防災施設の状況確認

平成23年5月6日

永水地区水利組合代表 園田義昭

4ページ以降には(株)キリシマさんが霧島市議会建設水道常任委員会で述べられた見解とそれに対する住民見解をまとめております。

A調整池水橋図 $S=1:1,000$
(7°30'×9法)

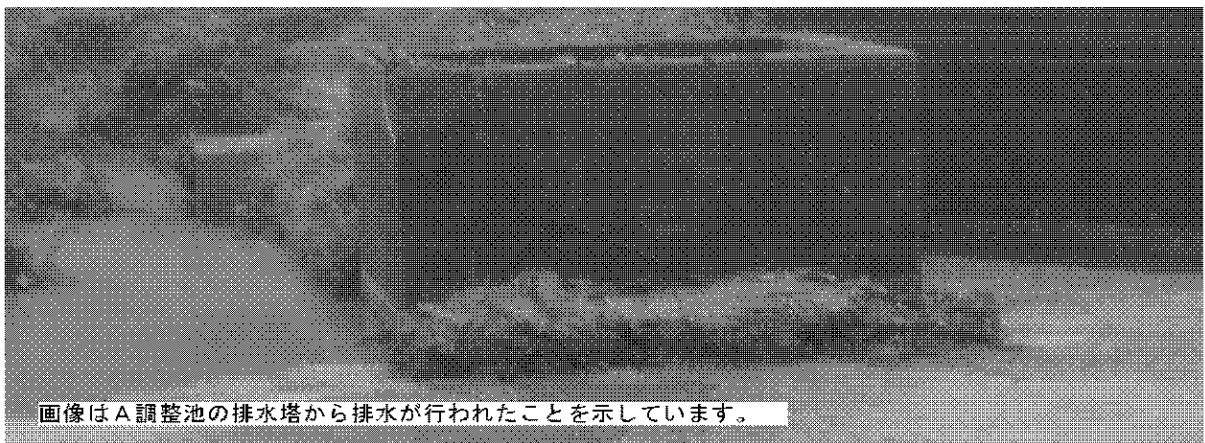
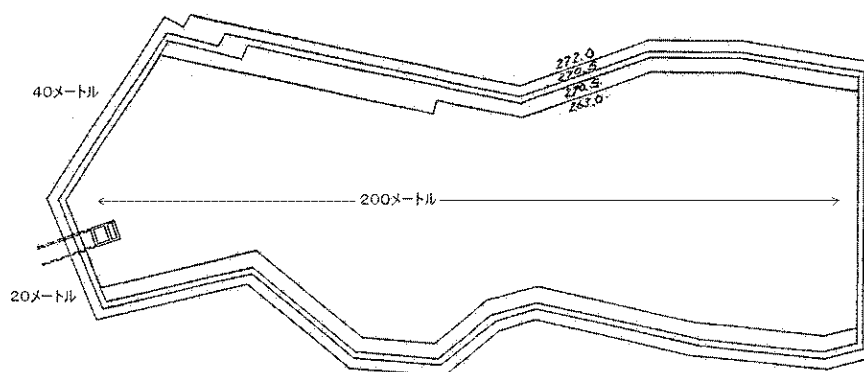
住民反論：未完成の調整池、杜撰な維持管理、設計容量を満たしていない調整池でどうして雨水の抑制と土砂の流出防止が機能していると言えるのでしょうか？

堰堤が崩壊していないことを理由に雨水抑制機能があったという主張は間違いです。

画像はA調整池の排水塔から排水が行われたことを示しています。

B調整池

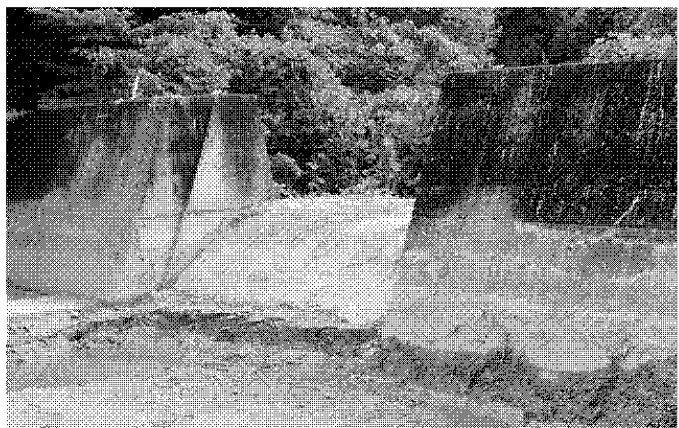
B調整池の問題

1. 底盤が未完成です。
2. 大量の土砂が堆積していました。
3. 金網上部が解放されています。ここから軽石や木屑が流れ込みますと30cmのオリフィスは簡単に詰まります。
4. 前面擁壁が未完成で切欠き部分まで土砂が堆積していた痕跡から貯水量はゼロと見做せます。
